# Verzoek tot Wijziging

Algemeen	
<b>Project:</b>	Tramvervoersysteem Uithoflijn
<b>Initiatiefnemer:</b>	Projectorganisatie Uithoflijn
<b>VTW nr.:</b>	VTW-OG-031
<b>VTW nr (extern):</b>	D 01-05-2017
<b>Werknaam:</b>	Wijziging VRI Eisen
<b>Inhoudelijk behandelaar OG</b>	
<b>Inhoudelijk behandelaar ON</b>	
<b>Status</b>	definitief
<b>Type wijziging</b>	wijziging t.o.v. contract
<b>Tracédeel</b>	Tracé Uithoflijn

Het document 7. Specificaties VRI en TWL V3.0 (d.d. 02-09-2014) wordt als volgt gewijzigd:

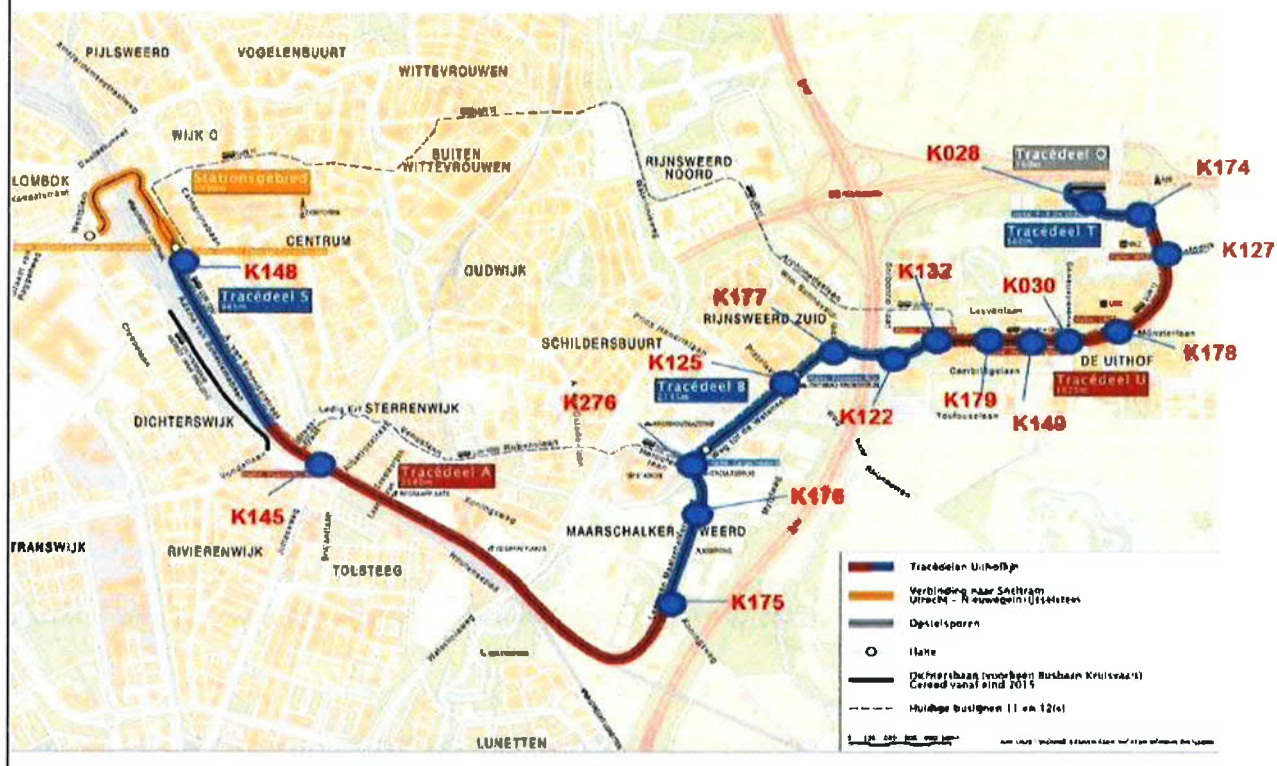
- Bij K175 geen werkzaamheden.
- 2x bij K176 Doorhalen bestaande mantelbuis en twee keer bestaande mantelbuis verlengen en invoeren in de kast
- 2x bij K 276 Doorhalen bestaande mantelbuis en twee keer bestaande mantelbuis verlengen en invoeren in de kast

- Bij K125 geen werkzaamheden.
- 2x bij K 177 Doorhalen bestaande mantelbuis en twee keer bestaande mantelbuis verlengen en invoeren in de kast
- Bij K 122 geen werkzaamheden

- Bij K132 bestaande mantelbuizen verlengen en invoeren in de nieuwe kast samen met glasvezel vanuit K128 (nieuwe kast krijgt waarschijnlijk een nieuwe locatie)

- 2x bij K 179 Doorhalen bestaande mantelbuis en twee keer bestaande mantelbuis verlengen en invoeren in de kast
- 2x bij K 149 Doorhalen bestaande mantelbuis en twee keer bestaande mantelbuis verlengen en invoeren in de kast

- Bij K030 bestaande mantelbuizen verlengen en invoeren in de nieuwe kast (nieuwe kast krijgt waarschijnlijk een nieuwe locatie)
- 2x bij K 178 Doorhalen bestaande mantelbuis en twee keer bestaande mantelbuis verlengen en invoeren in de kast

- Bij K 127 bestaande mantelbuizen verlengen en invoeren in de nieuwe kast (nieuwe kast krijgt waarschijnlijk een nieuwe locatie)
- Van K127 tot K174 1x mantelbuis aanbrengen en invoeren in de kast

- K174 tot K028 leveren en aanbrengen 1 x mantelbuis en invoeren in de kast. Gebruik maken van bestaande mantelbuizen in onderdoorgang en invoeren in de kast

Uitgangspunt is mantelbuizen zijn HDPE rond 40.

Van k132 tot k127 doorgehaalde bestaande glasvezelkabels verwijderen.
